PROJET PLU AMBERIEU

REMARQUES ET PROPOSITIONS **(Document provisoire)**

Page 155 :

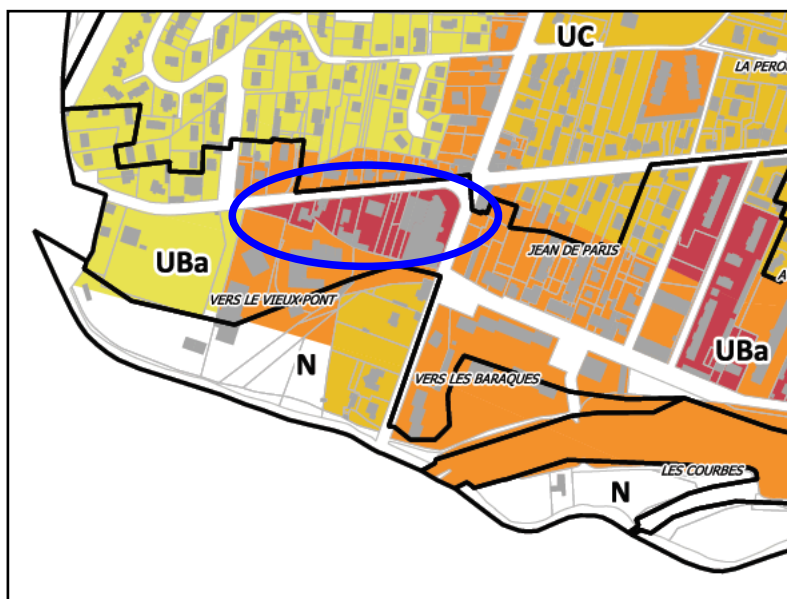
Il faudrait ajouter l'implantation d'éoliennes de grande puissance.

Il est regrettable qu'aucun bâtiment des entreprises Cordier ne soit inscrit dans cette liste des bâtiments protégés. Le bâtiment des bureaux a une architecture particulière et il serait souhaitable de conserver une trace de cette importante activité industrielle de notre ville.

Secteur gare :

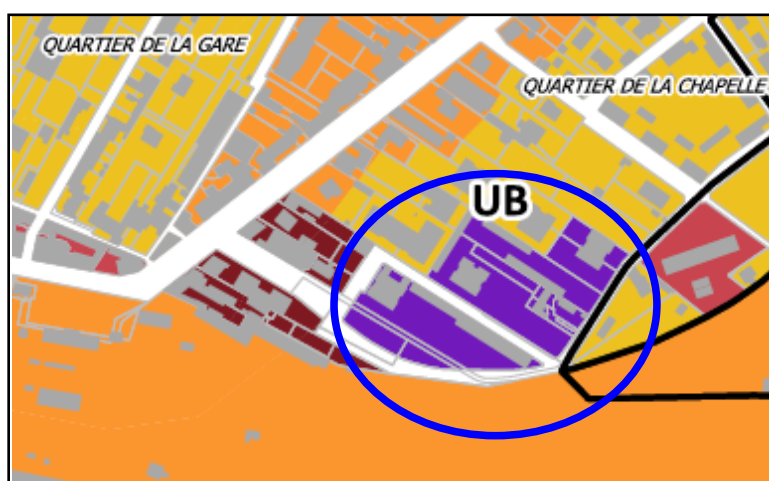
Faut-il conserver une hauteur de 30 m dans le secteur cerclé de bleu ? La carte des hauteurs n'est pas obligée de tenir compte de l'existant.

Les immeubles en construction rue Henri Dunant ne sont-ils pas plus haut que 9 m ce qui est en contradiction avec la carte des hauteurs.
